改善箇所説明図

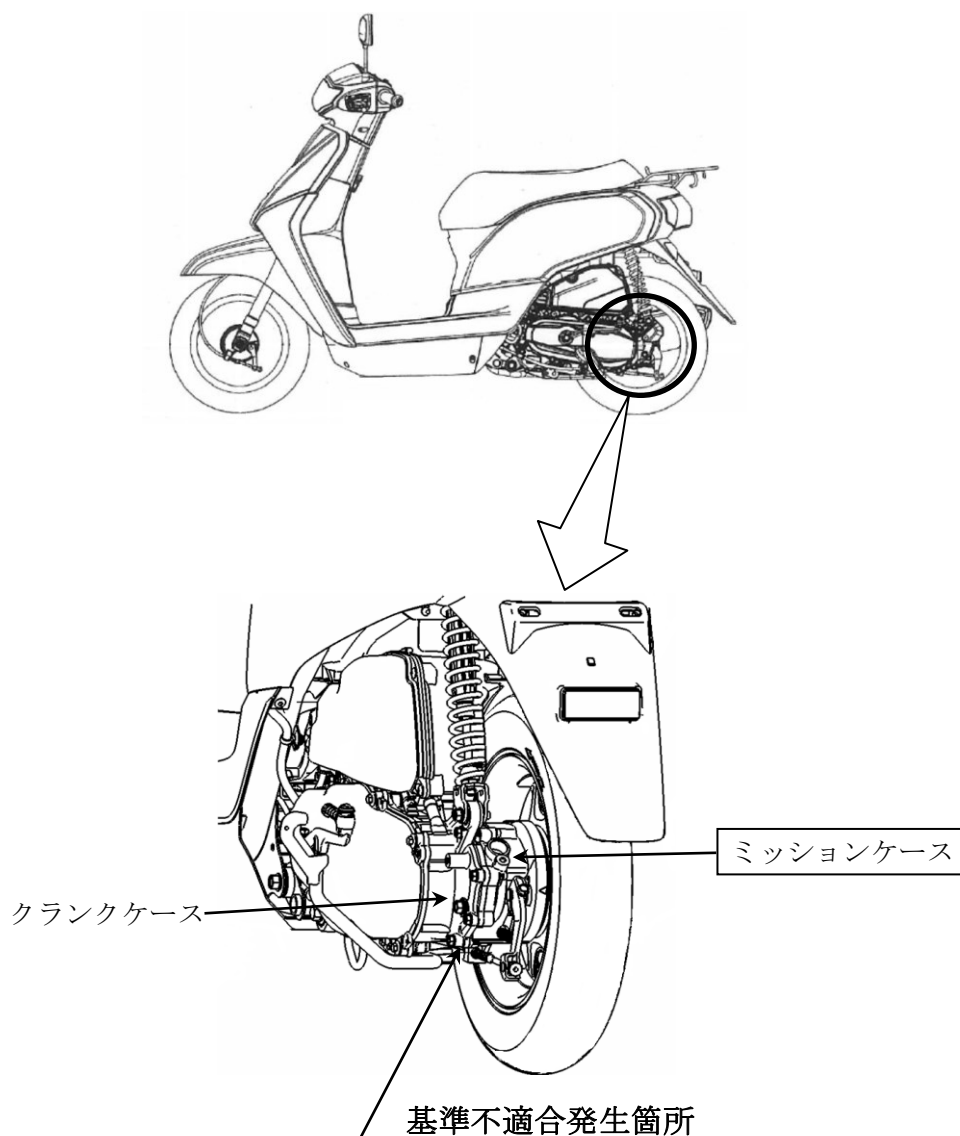
原動機において、クランクケースとミッションケースの製造工程での管理方法が不適切なため、当該ケースの合わせ面の密着性が不足し、ミッションオイルが漏れることがある。そのため、オイルの潤滑不良で異音が発生し、そのまま使用を続けるとケース内のベアリングが破損して、最悪の場合、走行中に後輪がロックし、転倒するおそれがある。

全車両、ミッションオイル量を測定し、基準未満の場合はミッションケースを良品に交換するとともに、ベアリング等を新品に交換する。基準以上の場合はケースの合わせ面を清掃し、ガスケットを塗布して再組付けを行う。

識別：車台番号打刻部付近に白色の識別ラベルを貼付する。
